DEMANDE D'AUTORISATION ENVIRONNEMENTALE

MEMOIRE EN REPONSE AUX REMARQUES FORMULEES PAR LA MISSION REGIONALE D'AUTORITE ENVIRONNEMENTALE

CARRIERE DE MONTAGNOLE

S.A. VICAT

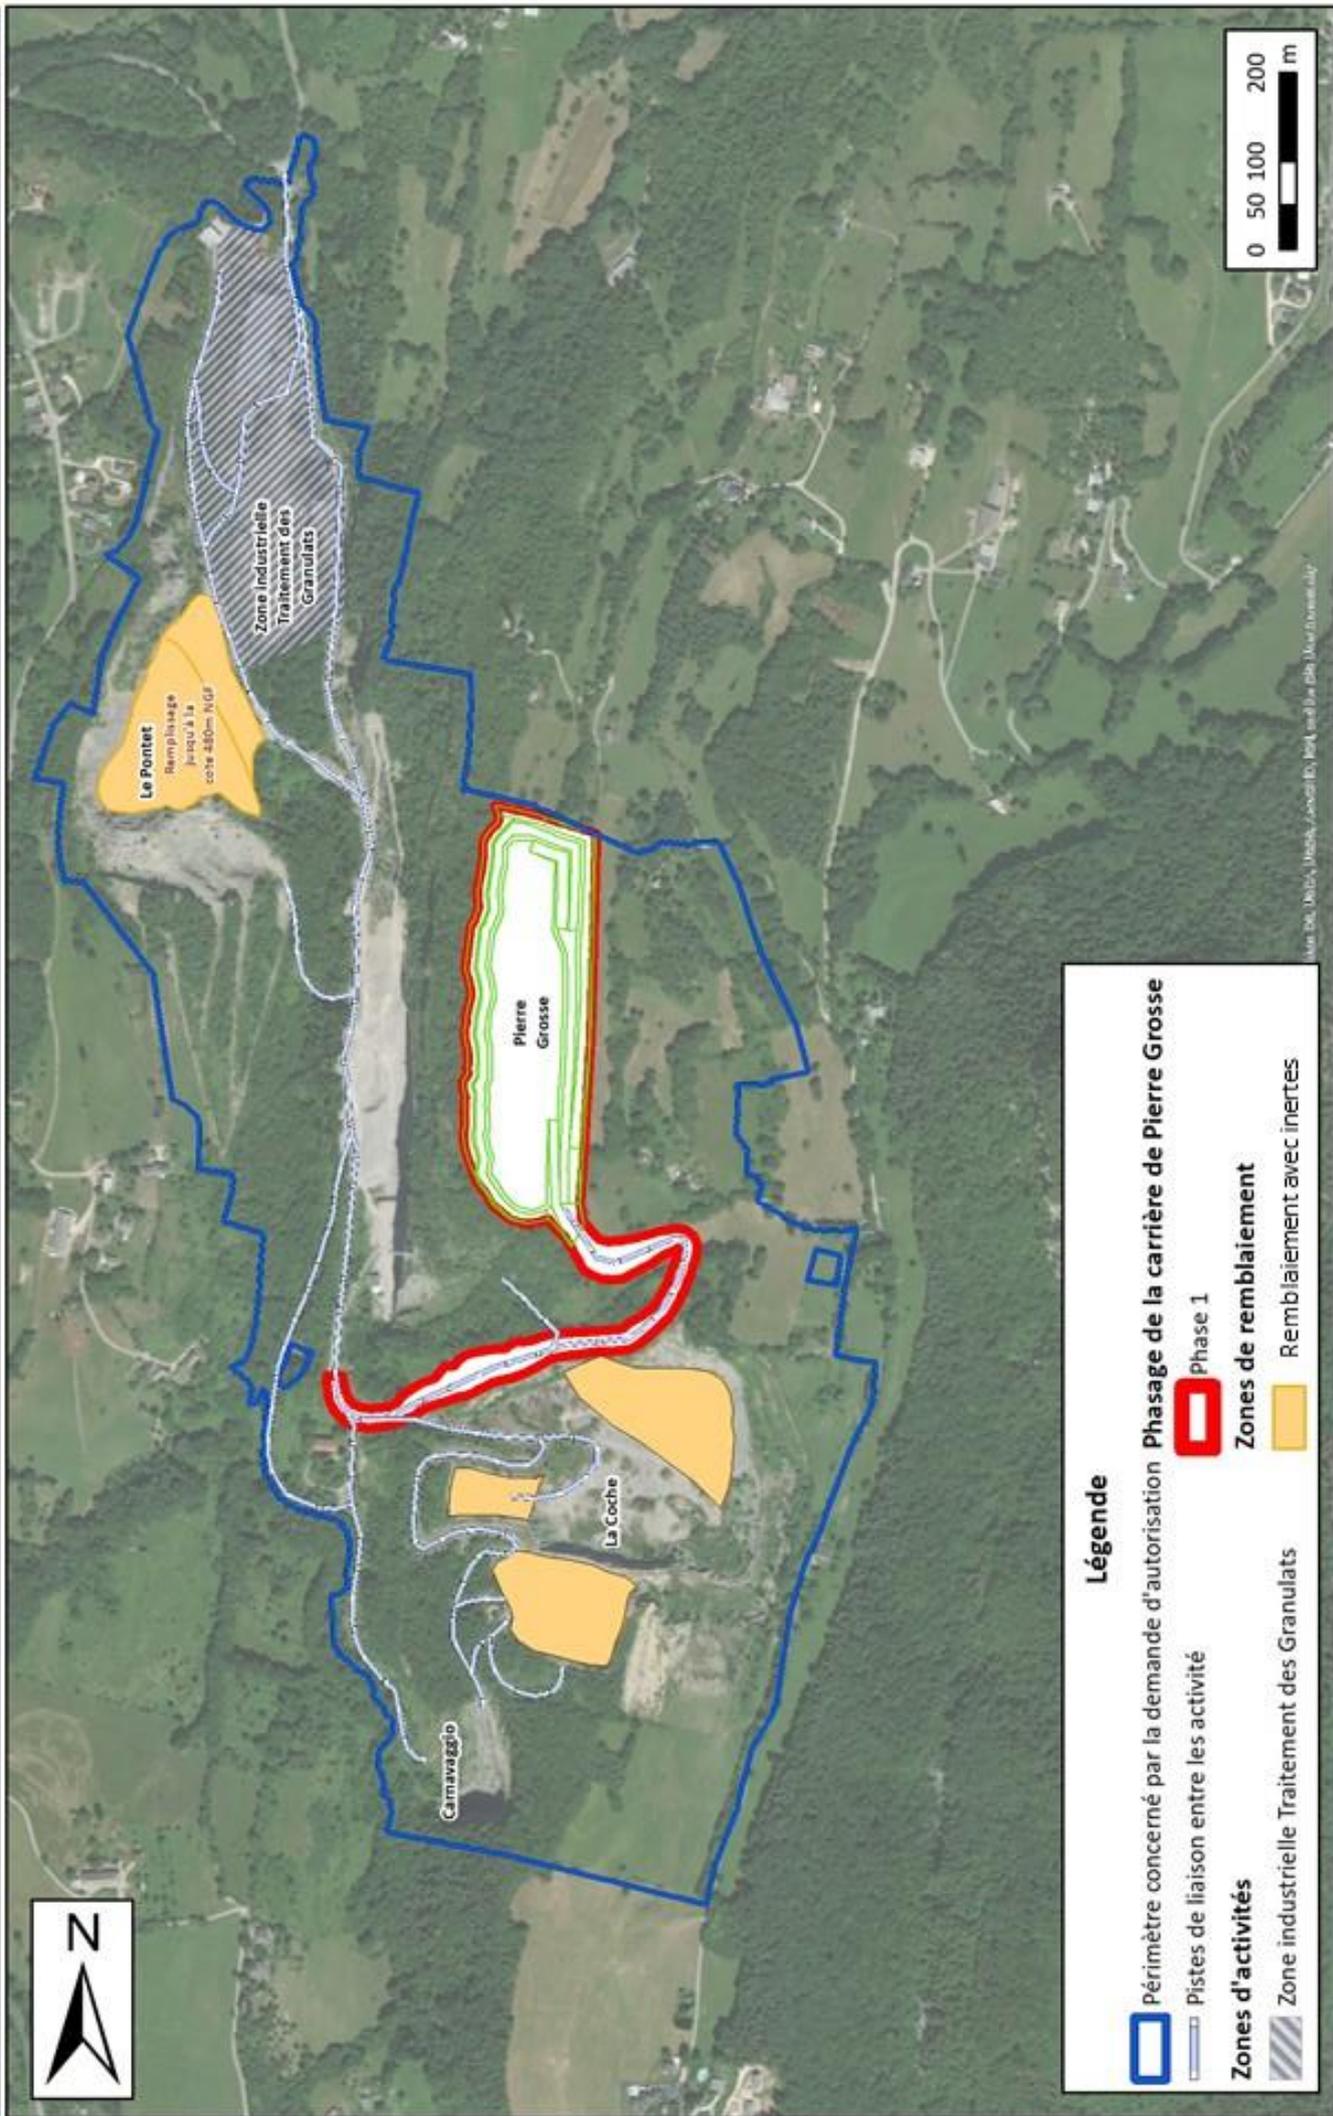
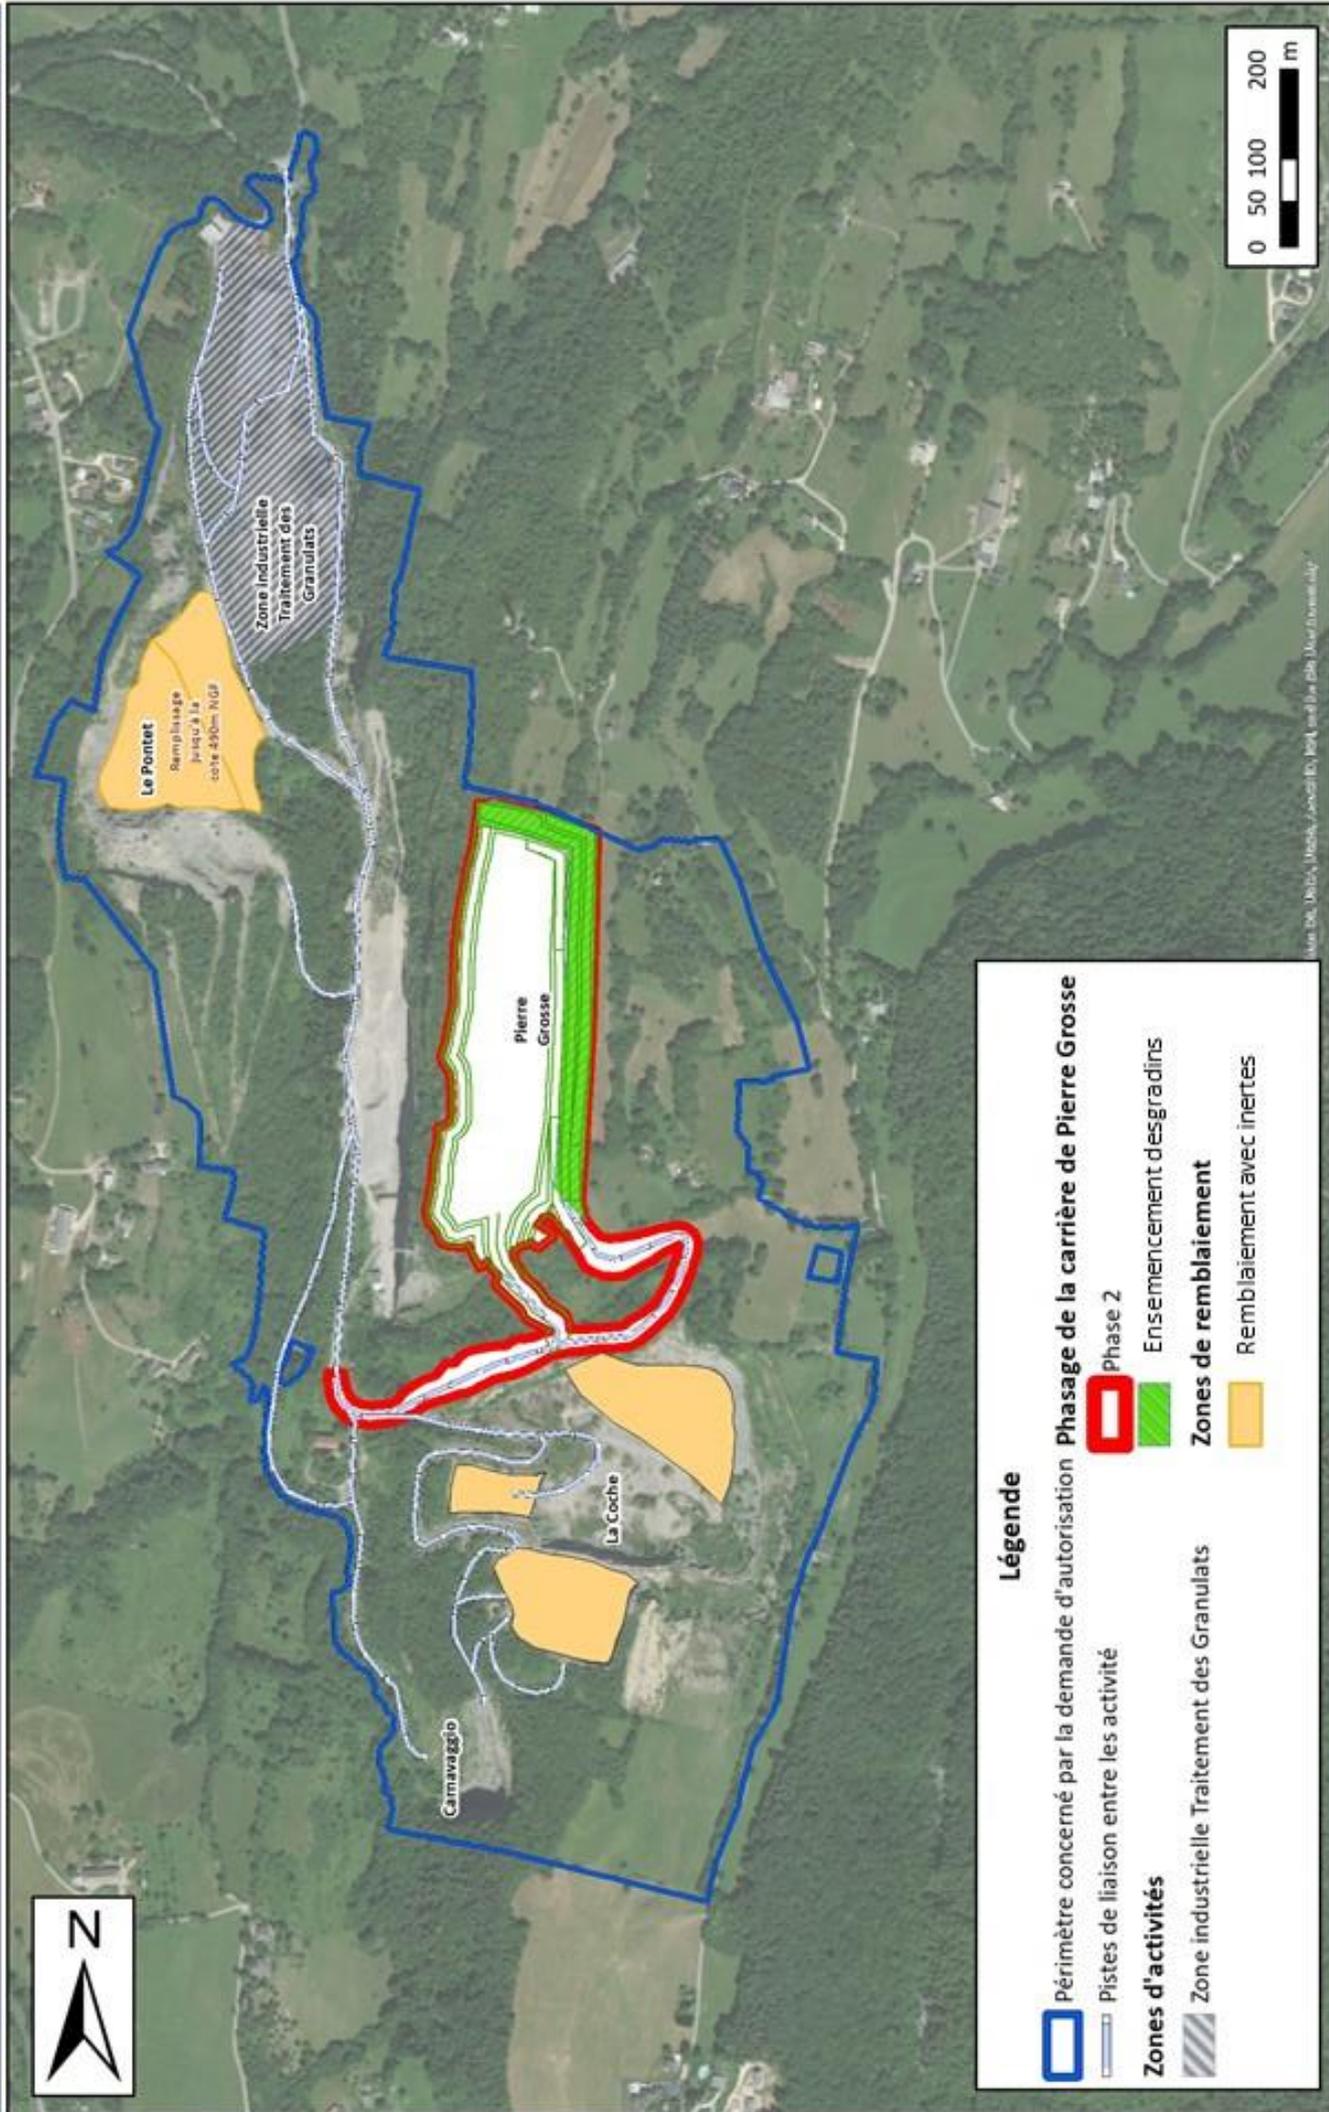
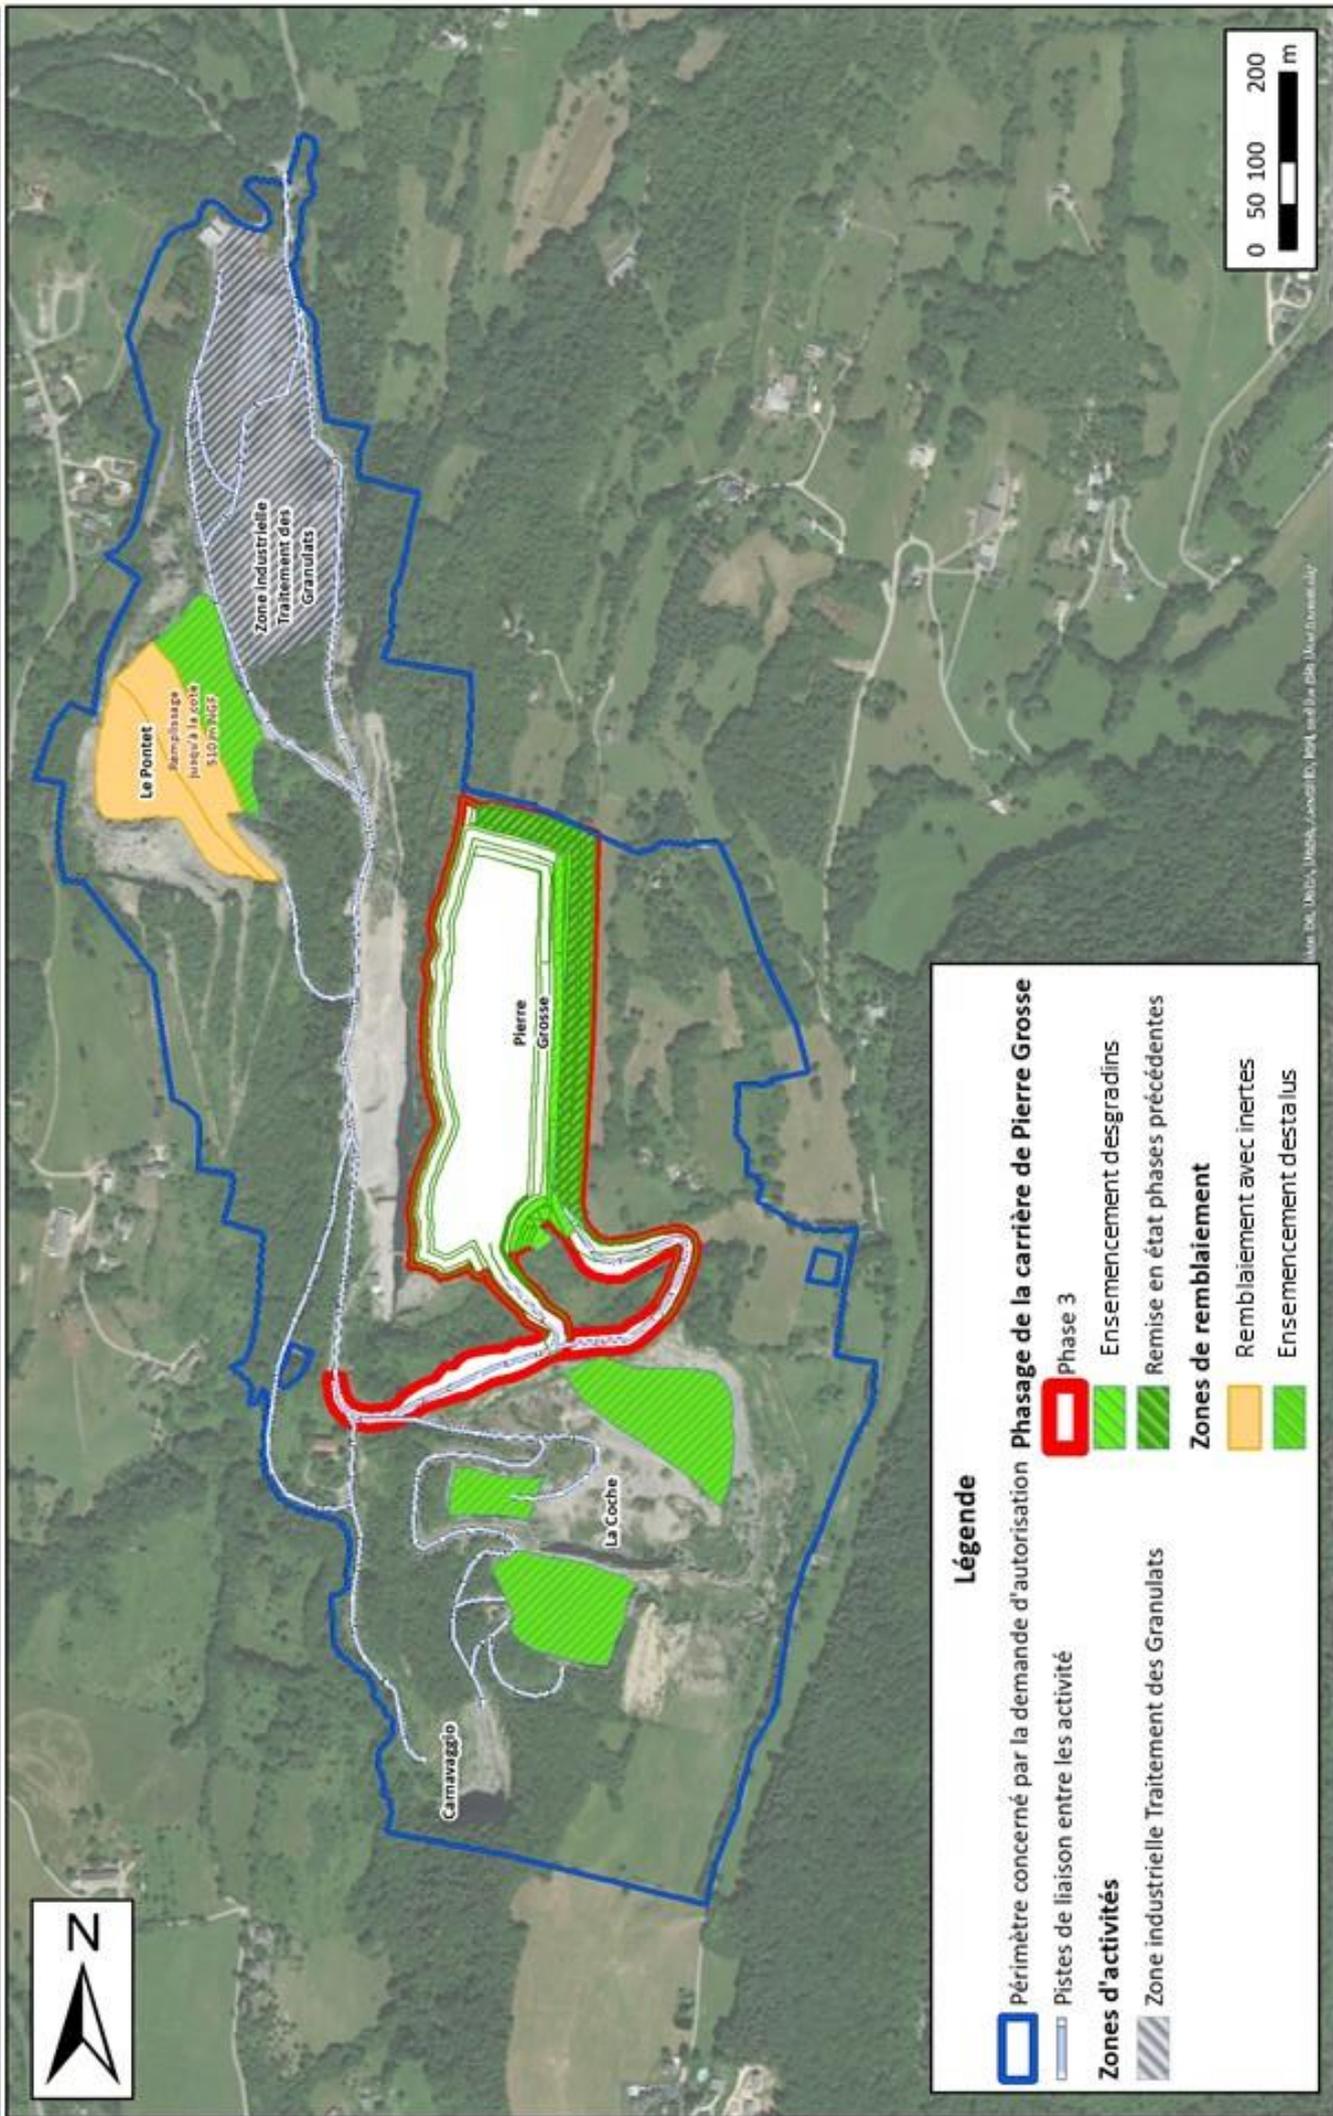
Le dossier ne fournit pas de phasage explicite de la remise en état du site (ordonnancement, typologie des opérations, mesures intercalaires, suivi).

L'Autorité environnementale recommande de compléter la description du projet sur les modalités éventuelles de traitement des matériaux sur le site de la Revériaz et sur l'ordonnancement des opérations unitaires pour chaque phase de remise en état ».

○ Phasage de la remise en état

Le phasage d'exploitation et de remise en état est présenté dans l'étude d'impact, au chapitre I.4.

Les plans suivants précisent, pour chaque phase quinquennale, les opérations qui seront menées sur chaque partie de la carrière concernée par les travaux de remblaiement et de remise en état.

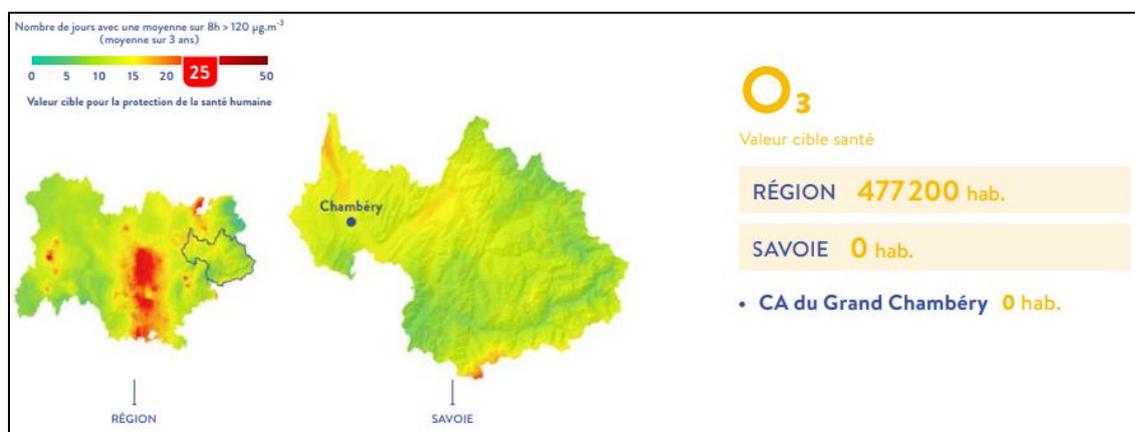
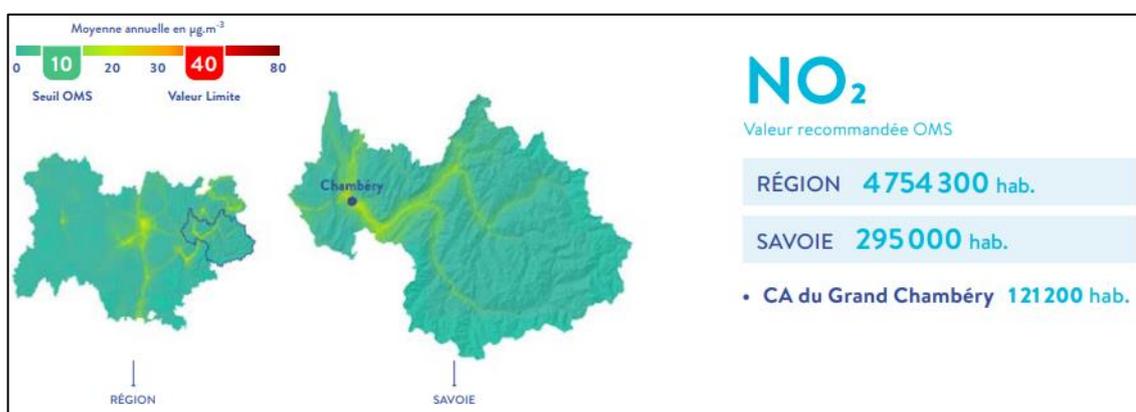
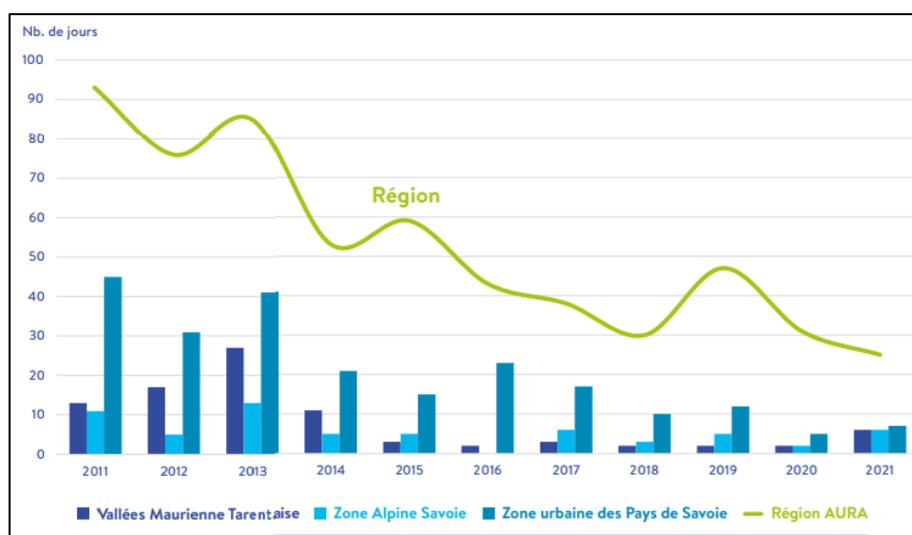
L'Autorité environnementale recommande de présenter des données en termes de concentrations en polluants atmosphériques dans le secteur de la carrière ainsi que le long des principaux axes empruntés par le trafic généré, et de confronter ces données aux recommandations de l'OMS les plus à jour ».

D'après le rapport annuel de l'année 2021 d'ATMO sur la qualité de l'air dans la région Auvergne-Rhône-Alpes (source : <https://www.atmo-auvergnerhonealpes.fr/>), le département de la Savoie n'a pas connu de dépassement réglementaire du taux d'Ozone O₃ relatif à la protection de la santé. En Savoie et dans l'agglomération de Chambéry, 0 habitant n'a été exposé à des dépassements de valeurs recommandées par l'OMS pour l'O₃.

Concernant les particules fines (PM_{2,5}) environ 407 000 personnes du département de Savoie (dont la population de l'agglomération de Chambéry) ont été exposées à des dépassements de valeurs recommandées par l'OMS (seuil OMS = 5 µg/m³), sans toutefois dépasser les valeurs limites (25 µg/m³).

Pour les NO_2 , le seuil de l'OMS est de $10 \mu\text{g}/\text{m}^3$. Ce seuil a été dépassé en 2021 pour 295 000 personnes du département de la Savoie, donc plus de la moitié issue de l'agglomération de Chambéry.
